改善箇所説明図

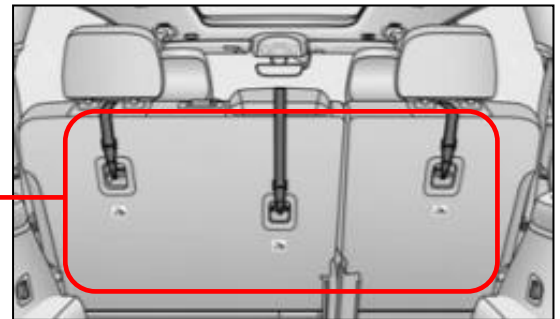
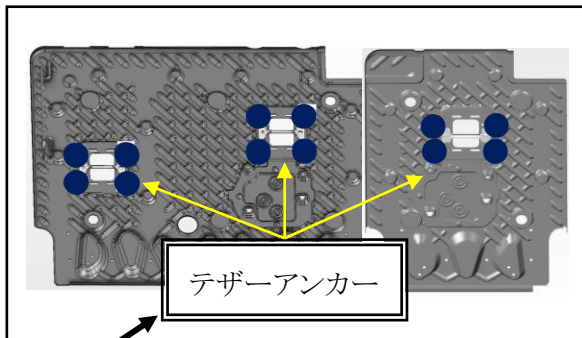
基準不適合部位

後部座席のシートバックフレームにおいて、製造管理が不適切なため、チャイルドシートを固定するテザーアンカーの溶接が不足しているものがある。そのため、テザーアンカーの固定強度が不足し、チャイルドシートが適切に固定できないおそれがある。

全車両、シートバックフレームにおけるテザーアンカーの溶接状態を点検し、溶接が不足している場合は、シートバックフレームを良品に交換する。
